(仮称) 千葉県銚子市沖における洋上風力発電事業に係る環境影響評価準備書
委員から寄せられた質疑・意見に対する事業者の見解

令和6年8月21日委員会資料
千葉県銚子オフショアウインド合同会社

モノパイル打撃解析のフロー

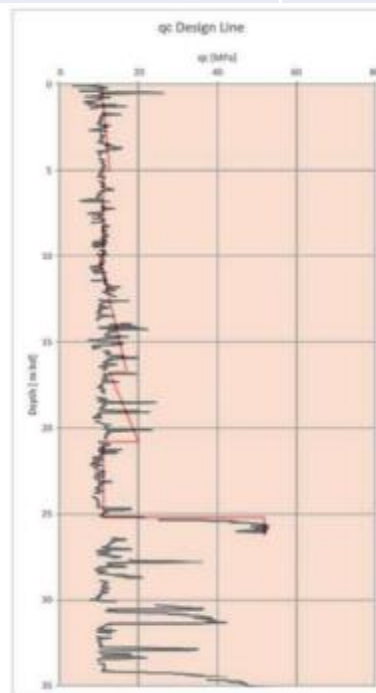
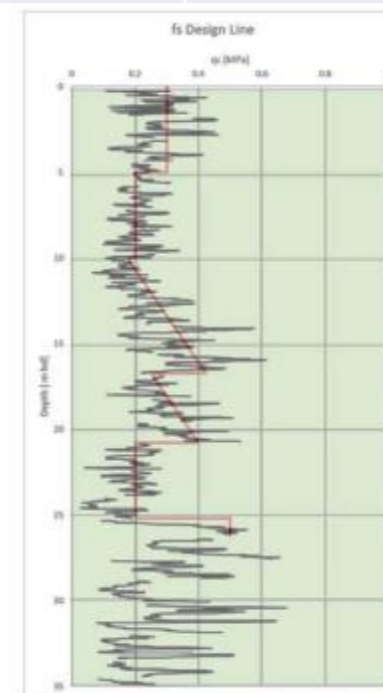
14	海棲哺乳類事業計画	予測条件 工事概要	(5月17日委員会後の質疑・意見) 1本あたり杭打ち回数を4000回と推定した根拠は何か。	(5月17日委員会後の追加回答) 現地の地盤強度と使用予定のハンマーを条件とした打撃解析を行い、余裕をもった杭打ち回数を設定しています。 (第2回委員会 補足説明資料 No.7 参照)
15	海棲哺乳類 水中音	予測・評価	(6月21日委員会における質疑・意見) 第2回委員会 補足説明資料 No.7の資料は、計算の詳細であると思うのでそれを見せていただければどのような条件で計算したか分かると思う。 委員限りの資料で良いので次回にでも見せていただきたい。	(6月21日委員会における回答) この資料を加工して説明できるようにします。 (6月21日委員会後の追加回答) 別添資料において、計算の詳細を示します。 (第3回委員会 補足説明資料 No.1 参照)

モノパイル打撃解析は、波動理論を用いた杭打解析ソフトウェアを利用して行っている（理論詳細は、「杭打ち解析のための波動方程式の数値解法（土木学会論文集1990）」を参照）。
 解析には、風車地点の地盤データ、利用する杭とハンマーのデータをインプットし、予測される打撃回数等を踏まえ、最適ハンマーの選択・工事計画の立案を行っている。

第1-1-4図 杭打ち音の0-Peakレベル ($L_{p, pk}$) および音響暴露レベル (SEL) と杭の直径の関係 (Bellmann *et al.*, 2020).

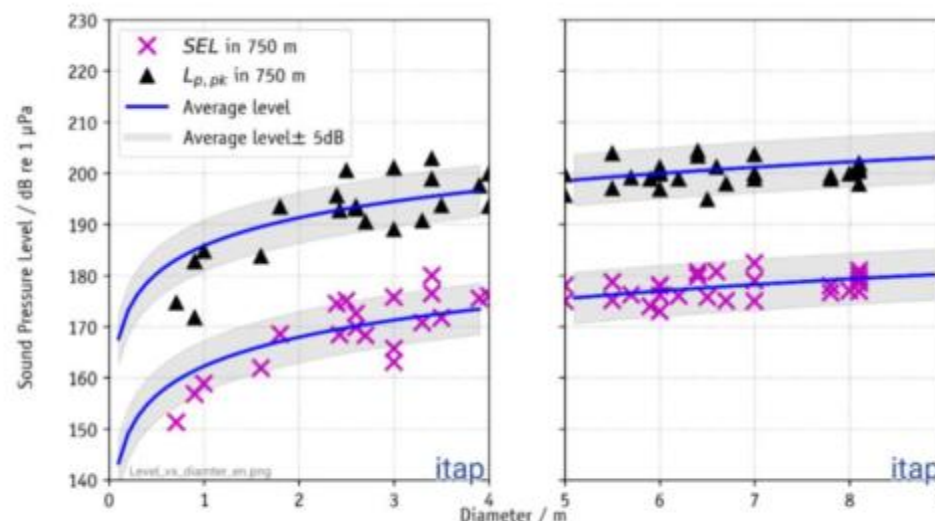
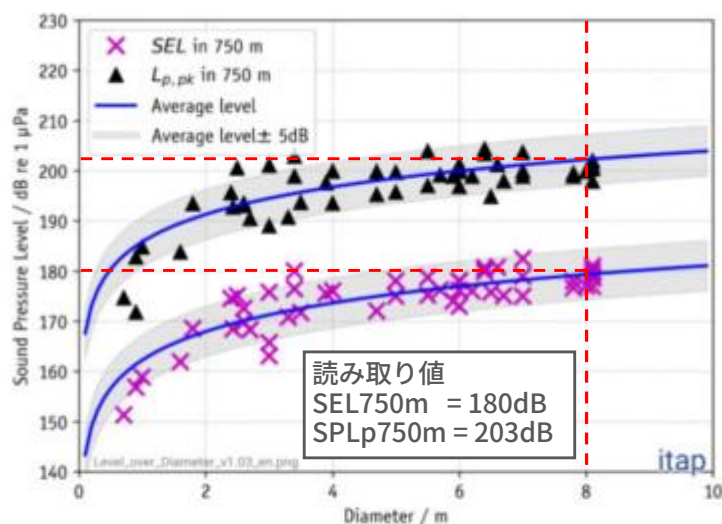
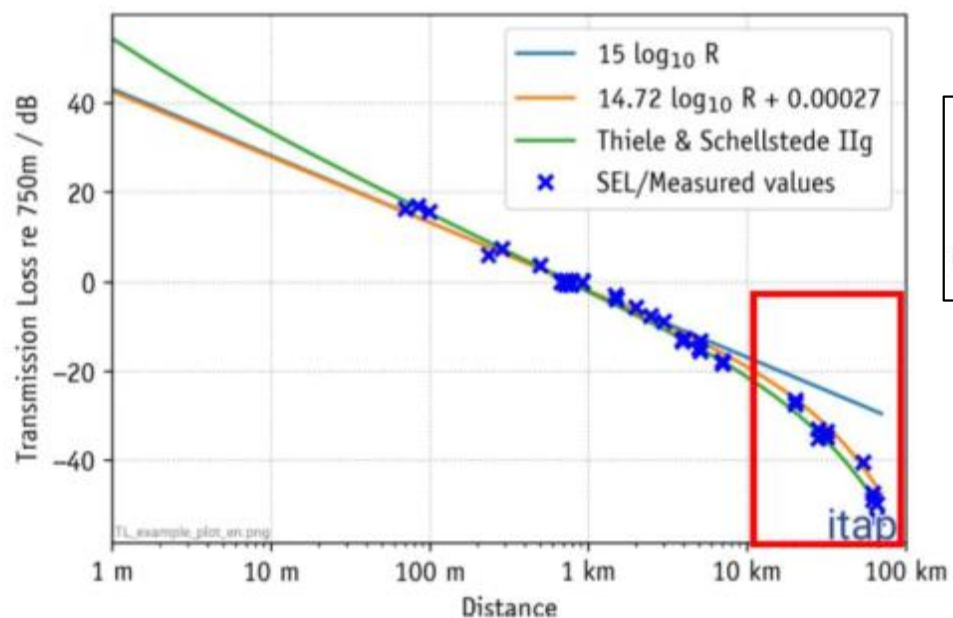
No.	項目	細目	質疑・意見の概要	事業者の見解
22	海棲哺乳類 水中音	予測・評価	<p>(6月21日委員会後の質疑・意見)</p> <p>準備書(p.998)表10.1.5-43のSPL, SPLp, SELss, SELcum,の推定方法を具体的な数値を示して説明してほしい。</p> <p>委員会の質疑では、1)出典(Koschinski & Ludemann 2013)の図(音源から750m地点のSPLまたはSELとパイル径の関係)の回帰式から今回のパイル径(約8m)に該当する値を推定し、2)準備書(p.998)のSELcum = SELcum0 -15 × log10 距離(m)を用いて、音源(0m)のSPLとSELを求めたとの説明を受けた。</p> <p>しかし、表10.1.5-43のSPLpとSELssの数値を見ると750m地点での推定値が、これまでの回帰式から大きく逸脱するように思える。例えば、音源におけるSPLpが229.1dbのとき、750m地点では185.9dbまで減衰するが、これはパイル径2m時の値と同じになってしまう。</p> <p>また経産省の資料(令和四年 令和3年度新エネルギー等の導入促進のための広報等事業報告書)では、パイル径4~5m時の音源地点(1m)におけるSPLpeak to peakは約250dbと記載されており、ここからSPLpは245db程度と推定されるが、今回の準備書の値(パイル径8m:229.1db)はこれよりもかなり小さい値となっている。</p>	<p>(6月21日委員会後の追加回答)</p> <p>【具体的な計算方法について】 準備書p.998、表10.1.5-43のSPL, SPLp, SELss, SELcum,の推定方法について、再予測を行った結果をお示しします。 (第3回委員会 補足説明資料 No.3-1、4-1、4-2 参照)</p> <p>【距離減衰式の見直しについて】 提示いただいた出典(Koschinski & Ludemann 2013)より基本式(15 log₁₀ 距離)を引用し、音源値は「令和3年度新エネルギー等の導入促進のための広報等事業(地域での洋上風力発電に関する案件形成の促進に向けた調査事業)報告書」(令和4年3月、経済産業省)に示されたBellmann et al. 2020のグラフからパイル径8mに対する読み取り値を使用しました。なお、影響範囲が10kmを超える距離減衰の算定については実態との乖離が大きいとの文献(Bellmann et al., 2020)を確認したことから、これを見直します。 (第3回委員会 補足説明資料 No.3-1、3-3 参照)</p> <p>【騒音レベルに対してモノパイル径が与える影響について】 至近の文献としてBellmann, M. A., Brinkmann, J., May, A., Wendt, T., Gerlach, S. and Remmers, P. (2020)に8mまでのモノパイル径と騒音レベルとの関係が整理されていることから、より確度の高い情報に見直し再予測を行いました。 上記文献のグラフから読み取った騒音レベルより再予測を行った結果、環境保全措置による低減効果を前提に、PTSが約2.0km、TTSが約13.0km、行動影響が約5.2kmとなりました。 (第3回委員会 補足説明資料 No.3-1、3-2、5-1 参照)</p>

26	魚類	予測・評価	<p>(6月21日委員会における質疑・意見)</p> <p>見解書 No. 25 の SELcum を求め方の出典その文献では、音圧レベルの推定ができるような数字が直接出てくるわけではない。過去の事業のパイル径と音圧レベルの関係式が出てきて、そこから推定していると思うが、その関係式では風力発電機から750mの地点のデータとなるのではないのか。どのように換算しているのか。</p>	<p>(6月21日委員会における回答)</p> <p>750mについては準備書 p. 998 に記載の SELcum の式で0mになるように換算しております。</p> <p>(6月21日委員会後の追加回答)</p> <p>算定方法は、準備書 P. 998 の発生源から減衰する騒音暴露レベルを算定する式を使用し、風力発電機から750m離れた地点で測定した騒音レベルから、音源の値となるよう換算を行っております。換算方法は、750mの地点にて測定した騒音レベルに、750m分の減衰量を加算しており、計算には準備書 p. 998 に記載した発生源から減衰した騒音暴露レベルを求める式を利用しています。</p> <p>水中音の予測方法については、評価書において、距離減衰を加味して音源値を算出していることなど、計算過程がわかるよう評価書に加筆いたします。</p> <p>(第3回委員会 補足説明資料 No. 3-1、3-2、3-3、4-1、4-2 参照)</p>

- ・「令和3年度新エネルギー等の導入促進のための広報等事業（地域での洋上風力発電に関する案件形成の促進に向けた調査事業）報告書（令和4年3月 経済産業省）」p.199に、杭打ちの音圧レベル、音響暴露レベル、杭の直径の関係が記載されている。
- ・上記報告書には、パイル径8mまでのSPL、SEL値との関係が示されており、グラフから SEL750m = **180dB** (準備書163dB)、SPLp750m = **203dB** (準備書186dB) を読み取り、これを再予測に用いる騒音レベルとした。
